# 110 年度澄清湖周邊環境整建工程

## 規劃設計階段生態檢核

B段

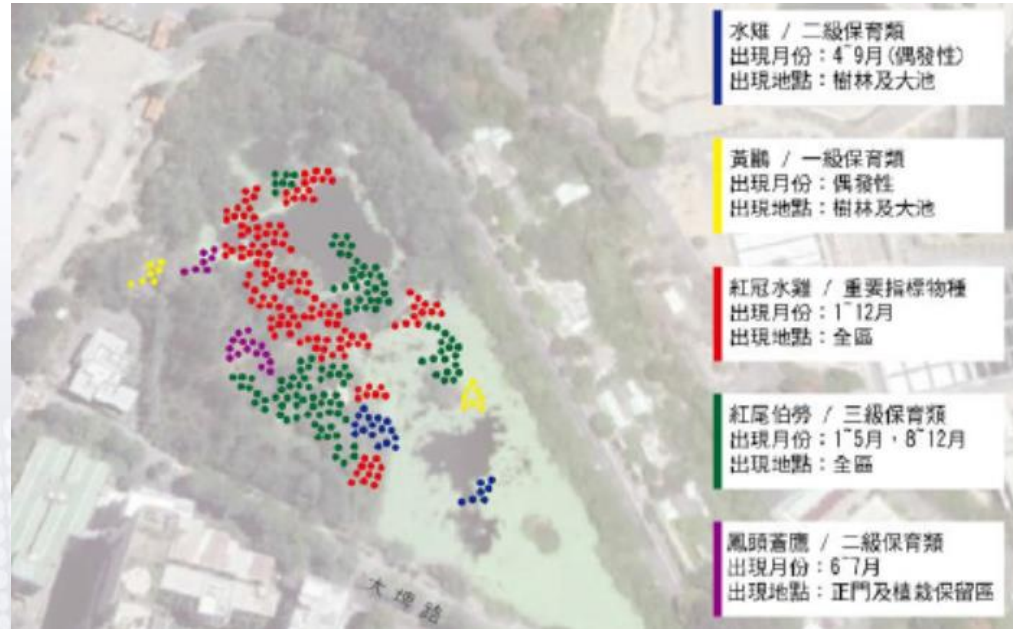
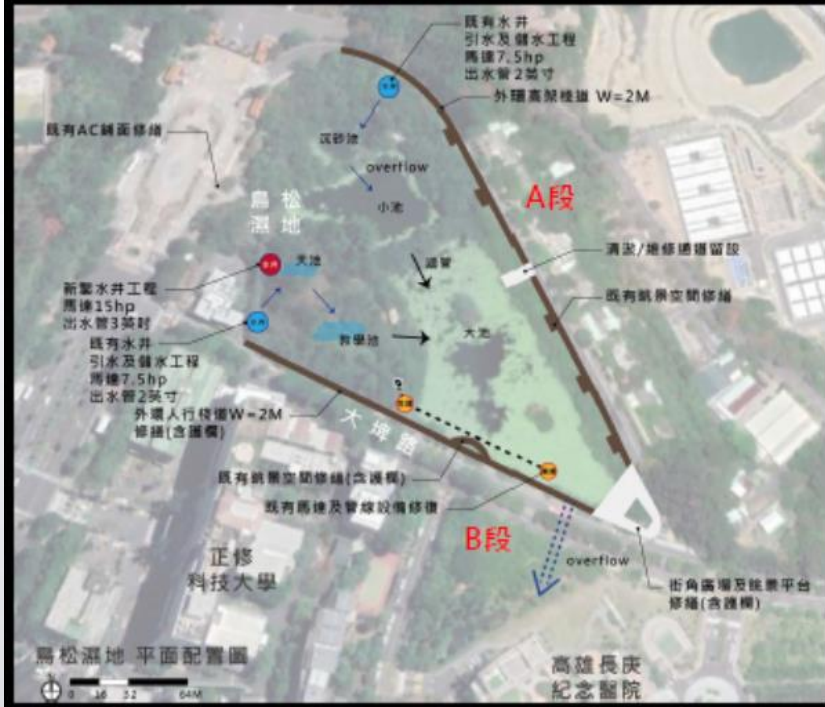
1. A段棧道設計已有考量橫向生態廊道連續性，但不銹鋼管樑與地面距離僅5cm，做為部分動物通行空間可能不夠，建議間隔一定距離向下挖深一壕溝作為生態通道，使設計理念能更加符合生態需求。
2. 既有基礎若為連續性有阻隔情況，應局部拆除確實達到橫向生態廊道暢通的目的。

## 湖畔星光綠廊 無障礙坡道及植生地貌

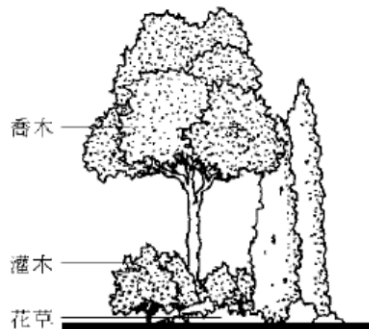
1. 還地於自然部分，建議可多採喬木、灌木與草本混合複層設計，建築物表面也建議可以爬藤類植物綠化，皆可增加固碳量。

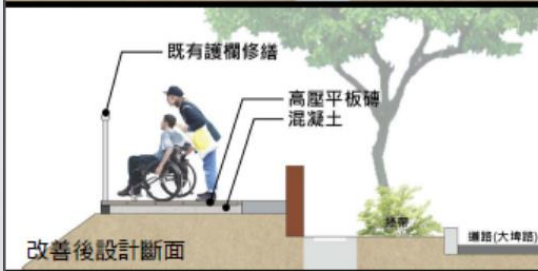
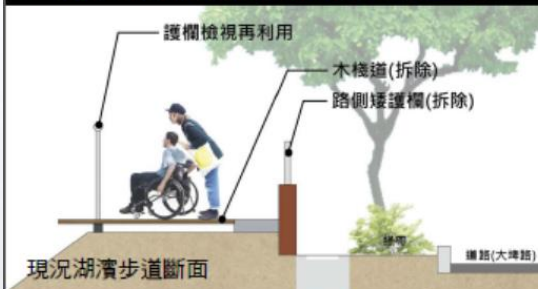
1. 第5點「增加開花型喬木並整理現有植栽：檸檬桉、風鈴木」，增加開花型喬木部分建議盡量採在地原生種。
2. 整理既有植栽部分，風鈴木為外來種，若有病蟲害需移除，建議不再以風鈴木補植。
3. 但若有在地需求，可評估部分比例種植非強勢入侵種 (馴化種)。

## 得月樓周邊

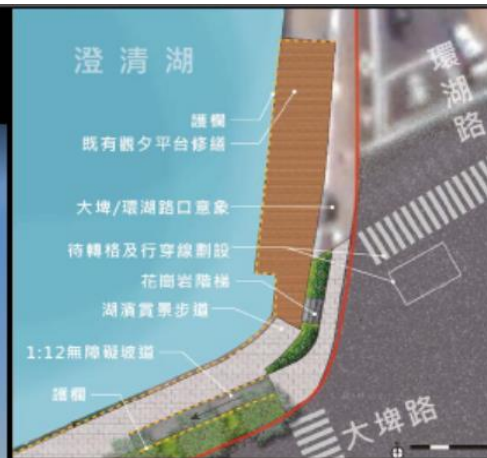
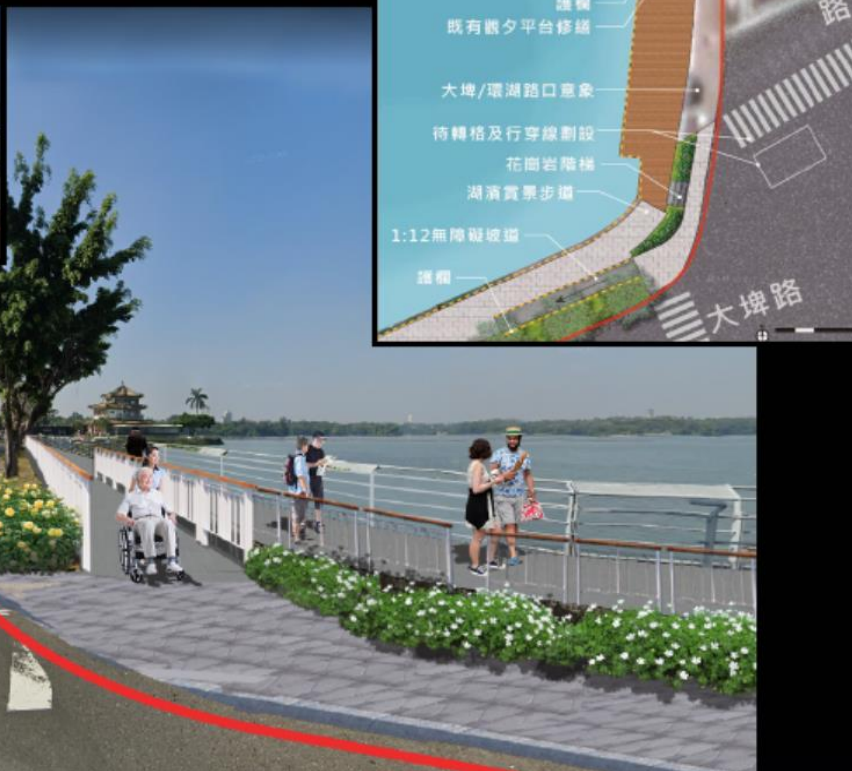
1. 上述第1點「植栽疏植及修剪」部分，需先掌握擬移除或疏植的喬木，再提出是否可進行移除或疏植。
2. 修剪應遵守「高雄市特定紀念樹木保護自治條例」

湖岸新境抽排水斷面圖

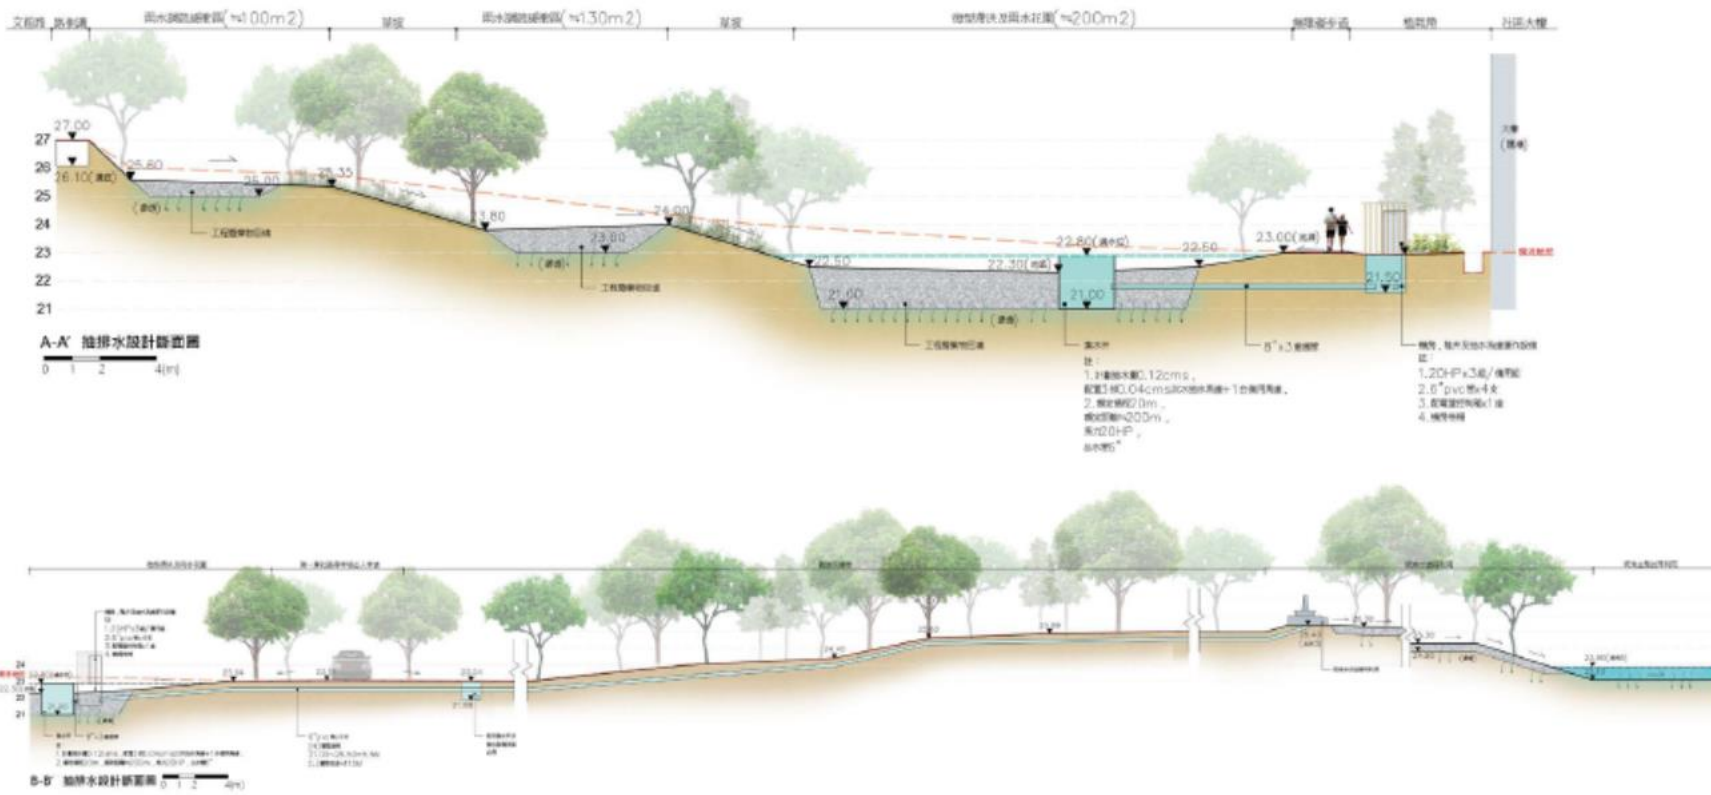
1. 回填區域皆採用工程廢棄物回填，應審慎評估採用之工程廢棄物是否會造成二次污染。
2. 於回填區域地表，建議補植植栽綠化。

### (一) 三亭攬勝區 改善平面圖

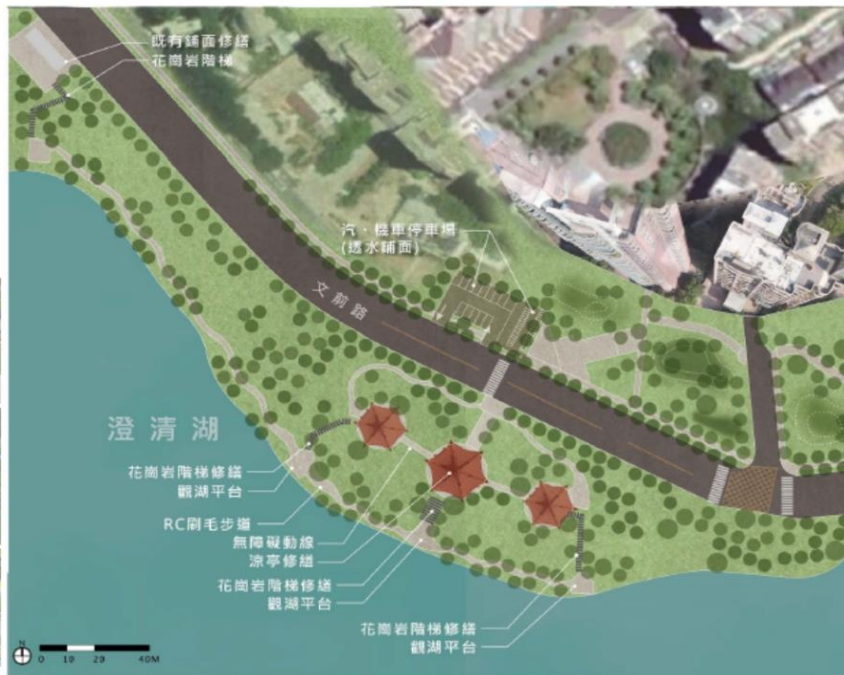
1. 燈具設置部分，若因環境營造需使用無法避免，建議盡量避免採用光源為高色溫、光色偏藍的白光照明，降低對生態影響，因為會影響昆蟲或其他濱溪帶生物（鳥類、蝙蝠）的生活。
2. 建議採用低矮的燈具，不用高燈具。
3. 如無安全與管理的考量，建議設計為無人為活動期間（夜間11點過後）關閉照明，減少對生態之影響。
